No	日付	資料名	該当ページ	コメント内容	コメント対応	回答日	完了日
1	2023年6月19日	補足説明資料 中性子照射脆化	6-1	「深さ10mm(位置)の破壊靱性値の評価を行う上で用いたTpの値、Tpの設定に用いた全ての監視試験データ(破壊靱性)」とあるが、破壊靱性試験は何の規格に基づいて実施したのか追記すること。	【破壊靱性試験の実施に係る規格】 脆性破壊が生じる温度ではASTM E399に準じて実施している。脆性破壊が生じるがASTM E399の有効条件を満たさない場合又は脆性破壊が生じない場合にはASTM E1820に準じて実施している。 【CT試験片の種類について】 ASTM E399のANNEXIに定められる、幅厚Bが0.5インチのCT試験片を用いている。 当該内容を補足説明資料に追記した。 【補足説明資料 3号炉 劣化状況評価(中性子照射脆化) 別紙6】	7月25日	7月25日
2	2023年6月19日	補足説明資料 中性子照射脆化	7-1	最低使用温度を明記し、算出根拠を示すこと。また、最低使用温度の設定はいつ行われているのか示すこと。	【最低使用温度の明記について】 補足説明資料のうち、耐圧・漏えい試験時における加熱制御曲線に最低使用温度を追記した。 ※これに関連して、共通事項のコメントNo.4(川内1号、2号)の審査資料等の内容の変更については玄海3号の申請書類、補足説明資料にも適切に反映すること。)の対応として、最低使用温度を明記した耐圧・漏えい試験時における冷却制御曲線を追記した。 【算出根拠について】 JEA4305に基づく破壊力学評価にて求めた加熱(冷却)制御曲線に対して、試験時における最高圧力と最低圧力をプロットし、最低使用温度を算出している。 【最低使用温度の設定時期について】 試験時における加熱(冷却)制御曲線は、①監視試験片の取出し時、②関連基準及び規制要求の変更時、③EFPY算出時等に、必要に応じて見直しを行う。 以上の時期に設定した加熱(冷却)制御曲線に対し、各運転サイクル毎の試験時に最高使用圧力と最低使用圧力をプロットし、最低使用温度を設定している。	8月15日	8月15日

玄海3号炉—中性子照射脆化—5—2

監視試験片の全カプセル数：6 体（3 体を取出自済）
カプセルの配置：

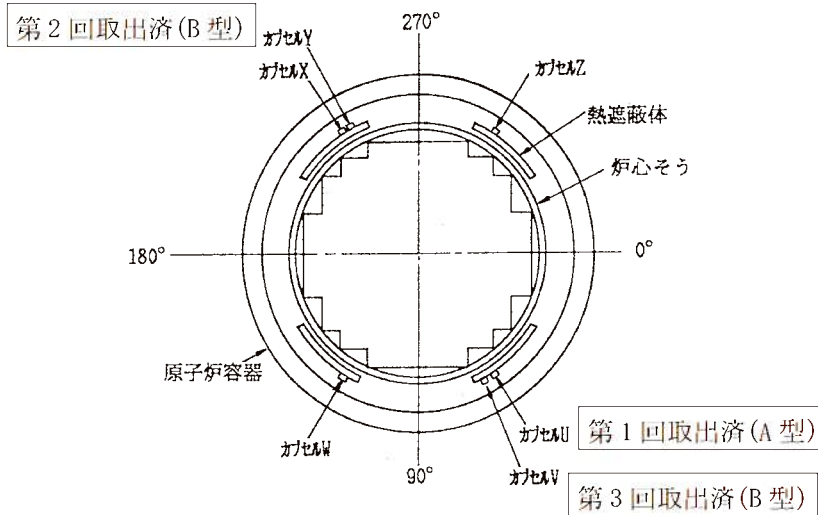
3	2023年6月19日	補足説明資料 中性子照射脆化	7	監視試験カプセルの「A型」と「B型」の差異や、今後の取り出しの考え方(交互に取り出す等)を説明すること。	玄海3号増建炉において、溶接金属及び熱影響部の試験片が含まれるA型カプセル2つと、含まれていないB型カプセル4つを装着している。初回取出し時のみ、参考の位置付けとなる溶接金属を含んだA型カプセルを取出しており、その後は炉心積換の試験片(母材)が多く実行されているB型カプセルを取り出すことを想定している。(JEA4201-2007によると、炉心積換のみが監視試験の対象である。)残り1つのA型カプセルは予備である。 なお、補足説明資料の「4.2 監視試験結果」の試験片数(1カプセルあたり)の各試験片本数については、母材だけでなく溶接部および比較標準材も含めた本数を記載していたため、母材のみ本数に修正した。 【補足説明資料 3号炉 劣化状況評価(中性子照射脆化) P7】 監視試験片の取出しについて、玄海3号炉のJEA4201-2007に基づく標準監視試験計画は3回であり、これまで3回の取出しを実施し、取出しの要求回数は完了した。今後の取出しについては、原子炉の運転サイクル・照射量を勘案して第4回監視試験の実施計画を策定する。	8月15日	8月15日
4	2023年6月19日	補足説明資料 中性子照射脆化	8	マスキングの要否について確認すること(少なくとも補足説明資料P8の表2の原子炉容器の母材の厚さはメーカのHPで確認できる。)	マスキング要否について検討した結果、一部のマスキング箇所を公開とした。 【補足説明資料 3号炉 劣化状況評価(中性子照射脆化) 別紙5-5-1】	7月25日	7月25日
5	2023年6月19日	補足説明資料 中性子照射脆化	9	中性子照射量の算出において、MOX燃料を装着したことを考慮して、中性子量を1.2倍していることについて、「1.2」を設定した根拠を説明し、補足説明資料に追記すること。	MOX燃料を導入した場合において、中性子照射量に最も影響が出るのは新燃料が炉心の最外層かつ原子炉容器に最も近い位置に配置されていると仮定した場合であり、その場合、炉内積換物の中性子照射量についてはUO2燃料の平面炉心と比べ約1.19倍となることから、安全側に1.2倍と設定している。 当該内容を補足説明資料に追記した。 【補足説明資料 3号炉 劣化状況評価(中性子照射脆化) 本文p.8】	7月25日	7月25日
